国立研究開発法人日本原子力研究開発機構大洗研究所（南地区）

原子炉設置変更許可申請書（高速実験炉原子炉施設の変更）の本文及び添付書類の一部補正（第3回）の新旧対比表

【添付書類6（8. 火山）】

第 8.2.1 図 地理的領域内の第四紀火山

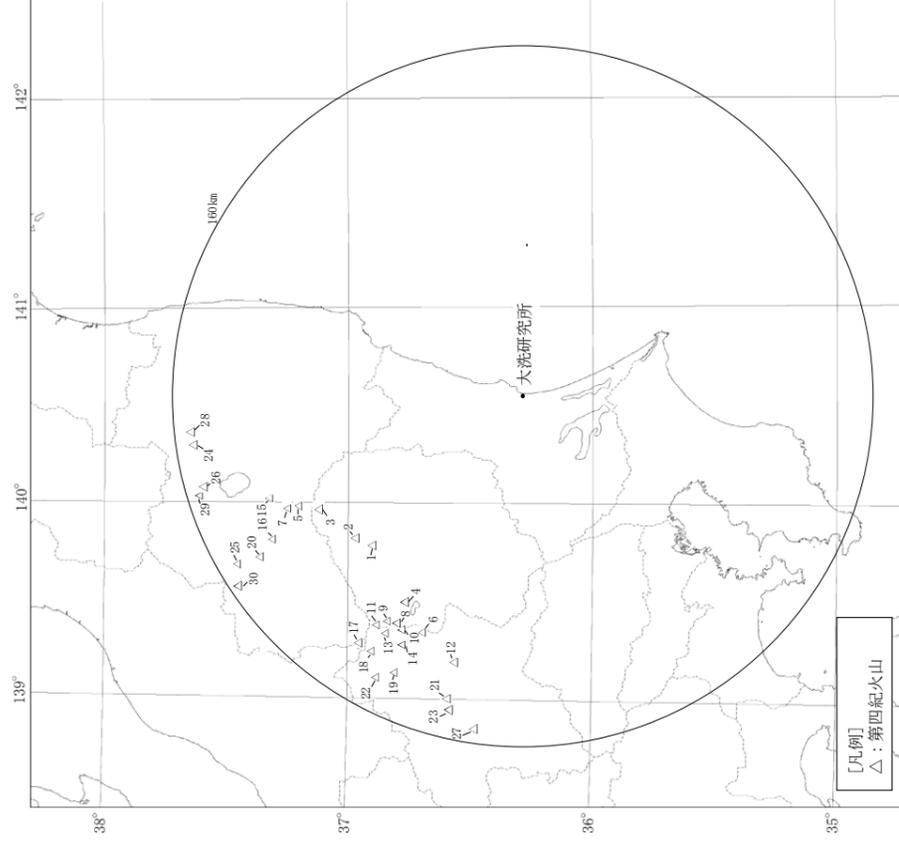
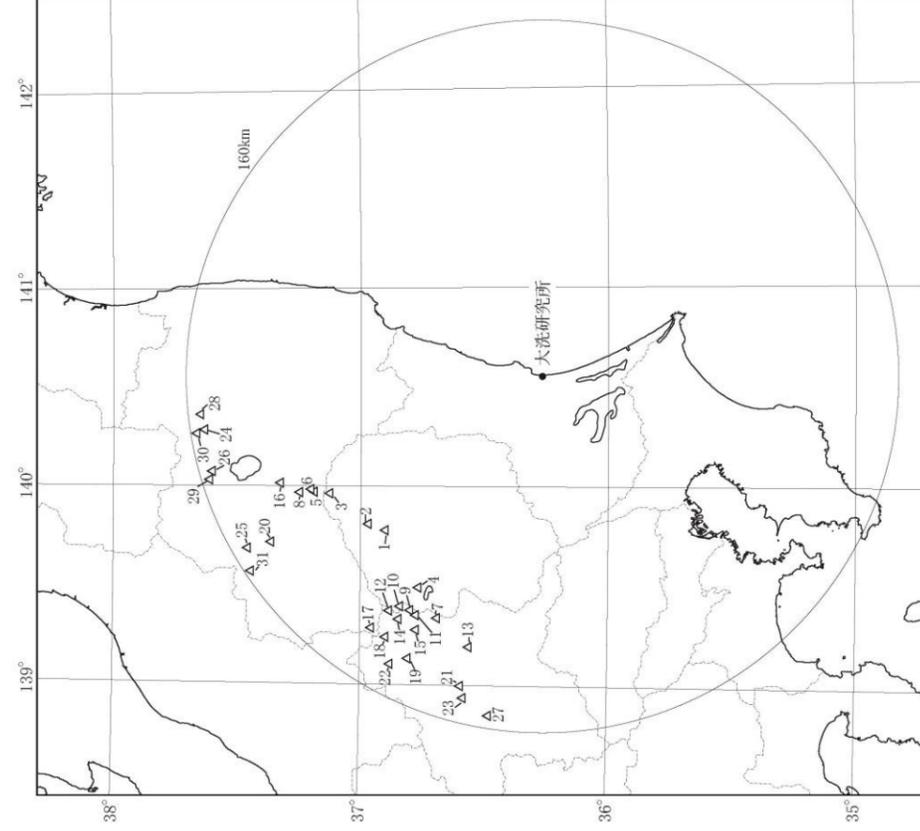
No.	第四紀火山	敷地からの距離 (km)	No.	第四紀火山	敷地からの距離 (km)
1	高原山	98	16	第四紀火山	敷地からの距離 (km)
2	塩原カルデラ	103	17	会津布引山	127
3	那須岳	108	18	燧ヶ岳	136
4	男体・女峰火山群	110	19	アヤマ平	136
5	甲子	114	20	上州武蔵山	140
6	塔のへつりカルデラ群	115	21	博士山	142
7	皇海山	118	22	子持山	144
8	二岐山	120	23	奈良保カルデラ	146
9	日光白根火山群	120	24	小野子山	149
10	根名草山	121	25	安達太良山	153
11	錫ヶ岳	121	26	砂子原カルデラ	153
12	鬼怒沼	125	27	磐梯山	154
13	赤城山	126	28	榛名山	154
14	四郎岳	126	29	笹森山	154
15	沼上山	127	30	猫魔ヶ岳	156
			31	西郷川	157
				沼沢	157

第 8.3.1 図 地理的領域内の火山地質図

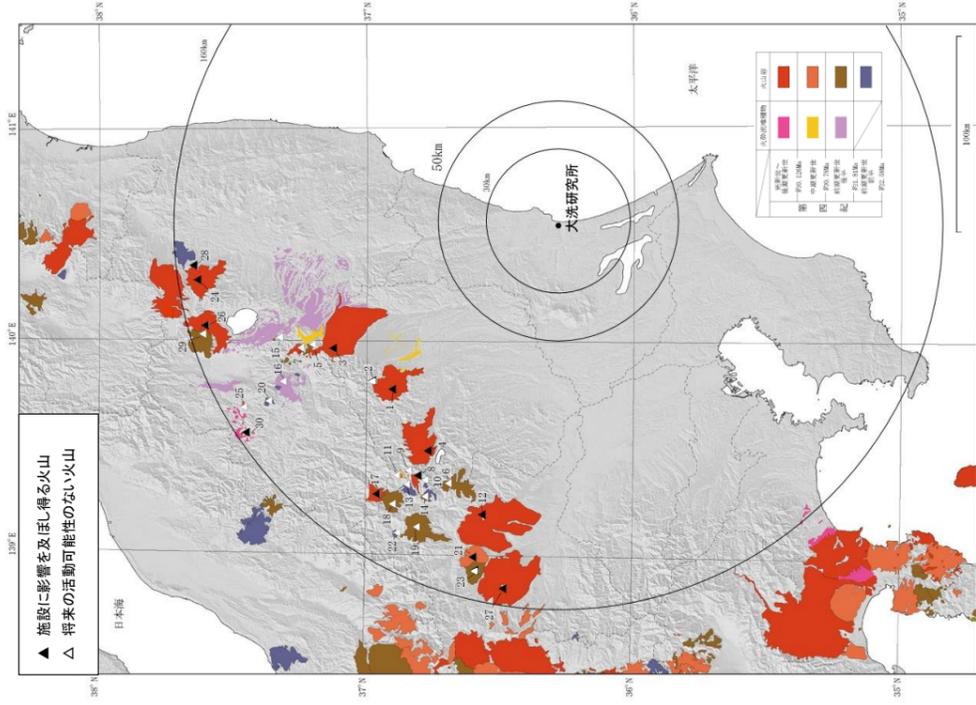
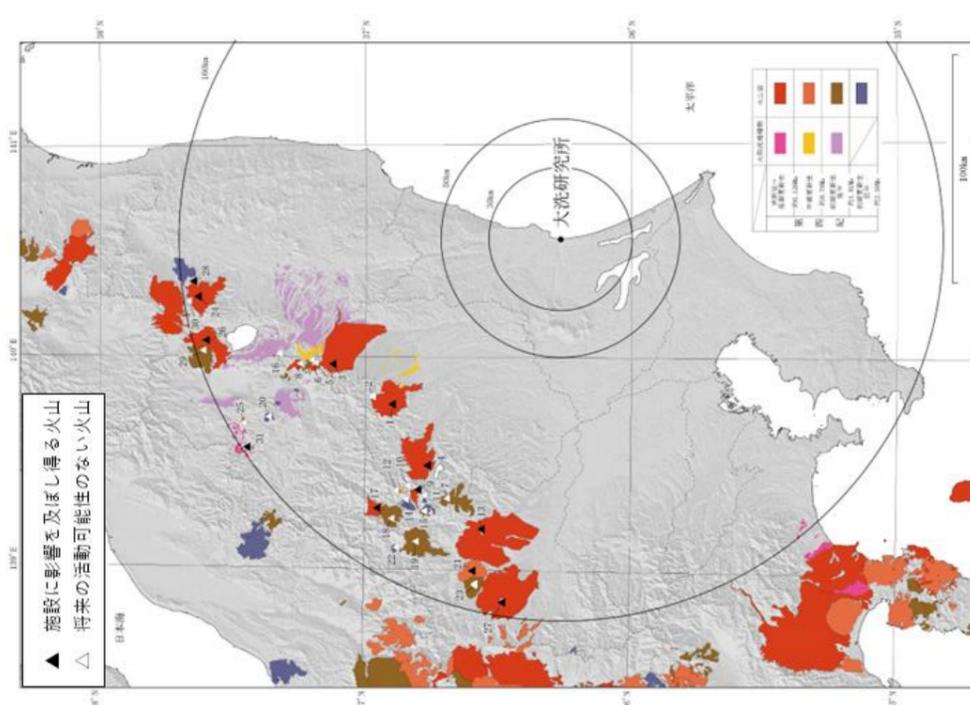
No.	第四紀火山	敷地からの距離 (km)
1	高原山	98
2	塩原カルデラ	103
3	那須岳	108
4	男体・女峰火山群	110
5	甲子	114
6	塔のへつりカルデラ群	115
7	皇海山	118
8	二岐山	120
9	日光白根火山群	120
10	根名草山	121
11	錫ヶ岳	121
12	鬼怒沼	125
13	赤城山	126
14	四郎岳	126
15	沼上山	127

No.	第四紀火山	敷地からの距離 (km)
16	会津布引山	127
17	錫ヶ岳	136
18	アヤマ平	136
19	上州武蔵山	140
20	博士山	142
21	子持山	144
22	奈良俣カルデラ	146
23	小野子山	149
24	安達太良山	153
25	砂子原カルデラ	153
26	磐梯山	154
27	榛名山	154
28	笹森山	154
29	猫魔ヶ岳	156
30	西鶴川	157
31	沼沢	157

第8.4.3図(2) 敷地内の赤城鹿沼テフラの層厚

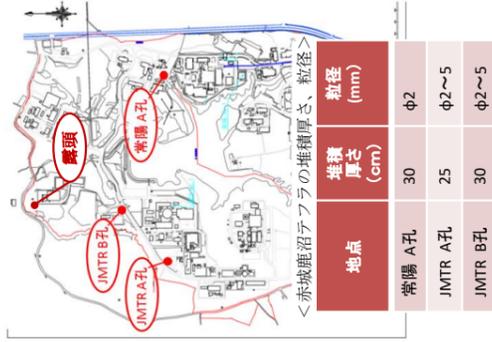
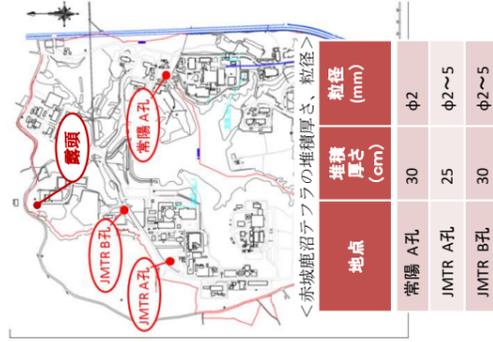
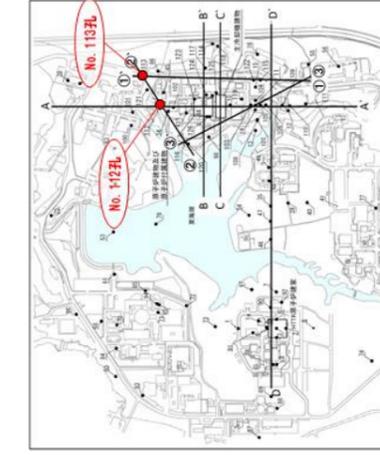
地点	堆積厚さ (cm)
No. 112孔	27
No. 113孔	(試掘により攪乱)

敷地内ボーリング調査結果 (全体の結果は第396回審査会合資料に掲載)

火山ガラスタイプ	火山ガラスの屈折率	重鉱物組成*	斜方輝石の屈折率	角閃石の屈折率
軽石 (No. 112孔)	軽石型	1.502-1.505	Gh0, Opx	1.704-1.713	1.671-1.680
Ag-KP (町田・新井, 2011)	軽石型	1.504-1.508	Ho, Opx, (Cpx)	1.707-1.710	1.671-1.678
